SJEKKLISTE FOR TILFLUKTSROM TYPE 1948 2026

Oslobygg KF, Rustagrenda 1, Rom 1

Informasjon		<Kommentar>
Kontroll dato	24.03.2026 11:30	
Adresse t-rom	Rustagrenda 1, Oslo	
Bruker av rommet	Beboere	
Eier	Oslo FK	
Adresse eier		
Kontaktperson		
Ant plasser	43	Ikke dokumentert - beregnet ved kontroll
Ansvarlig		
Bruksareal	57	
Bygget år	1964	
Romtype	1948	
Offentlig/privat	Privat/kommunalt	
Fredsbruk	Avlåst, med noe lagring	
Tegninger fremlagt	 1	
Tidl. kontroller		
Tilstede ved kontrollen	RK	
Tilfluktsrommets tilstand		Middels

Spørsmål: Skilting

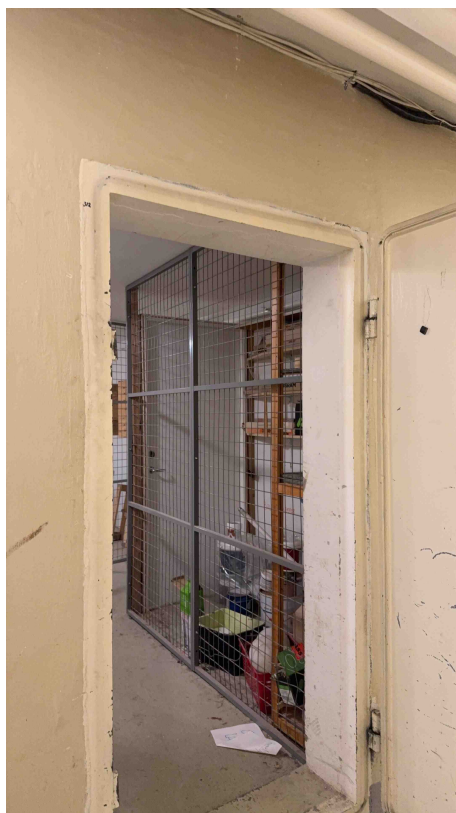
Beskrivelse: Skilt med pil mangler, Filnavn: img_0001.jpg

Spørsmål: Skilting

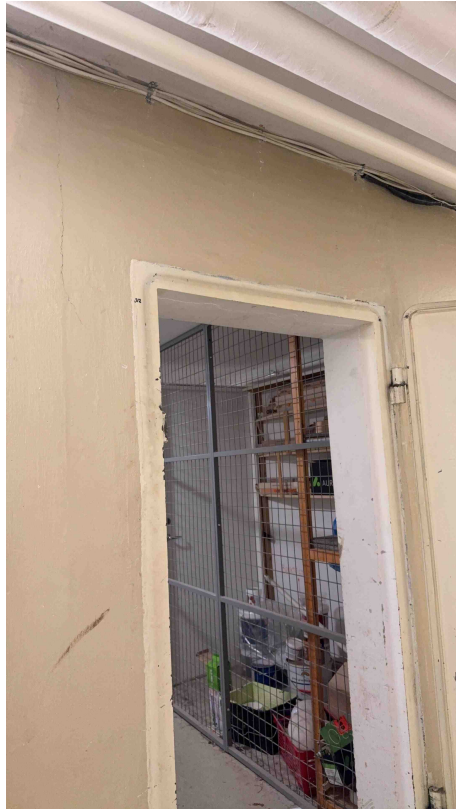
Beskrivelse: Skilt over dør mangler, Filnavn: img_0001.jpg

Spørsmål: <Kommentar>

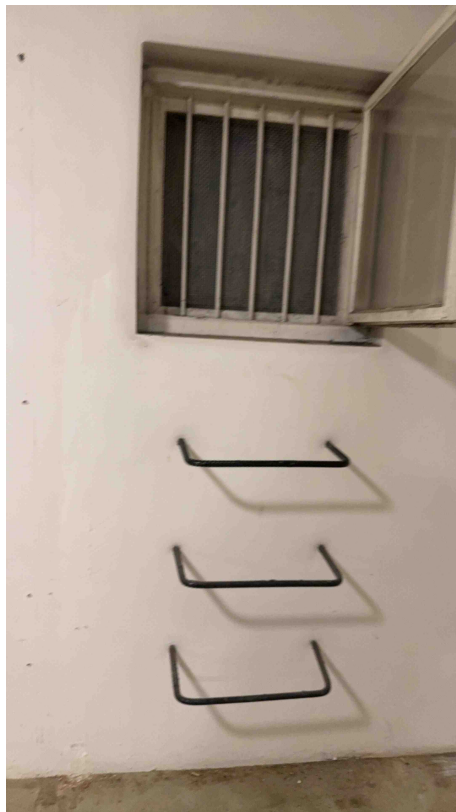
Beskrivelse: Slarkete lukkete - må strammes, Filnavn: img_0001.jpg

Spørsmål: Avtrekkssiden

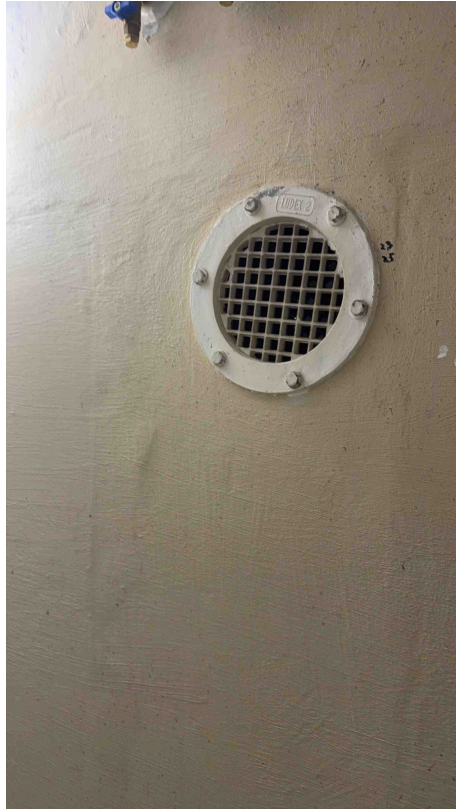
Beskrivelse: Innside, sjokkventil med regulering., Filnavn: img_0001.jpg

Spørsmål: Avtrekkssiden

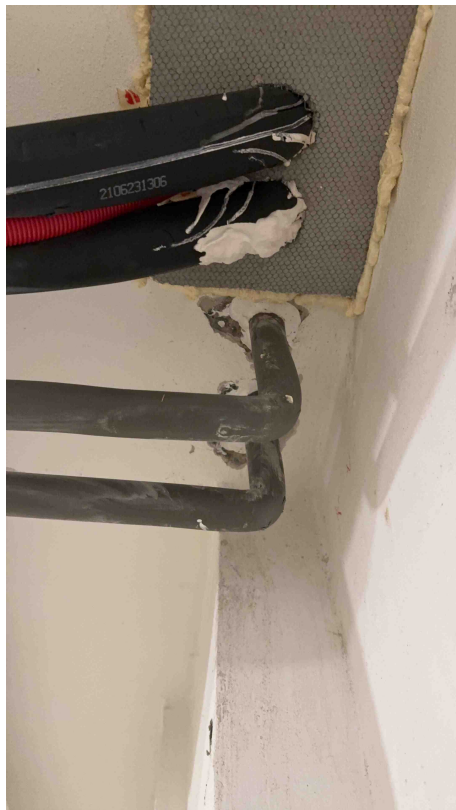
Beskrivelse: Ikke godkjent deksel for stenging, Filnavn: img_0001.jpg

Spørsmål: Diverse

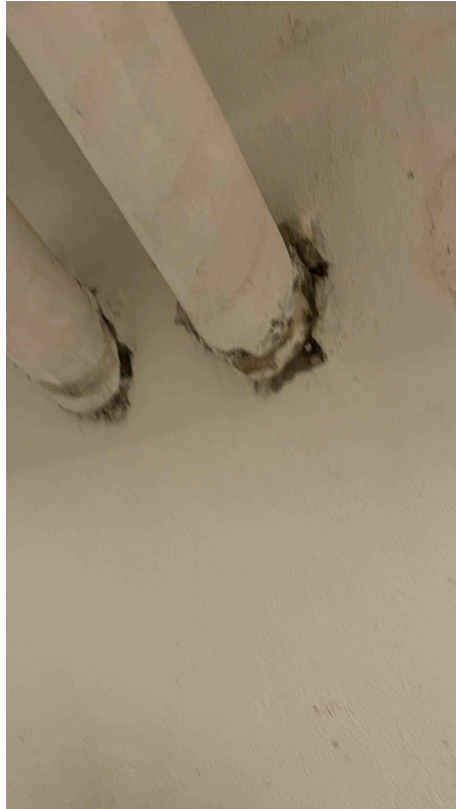
Beskrivelse: Usikker på hvor denne ender (ikke gjennomgående), Filnavn: img_0001.jpg
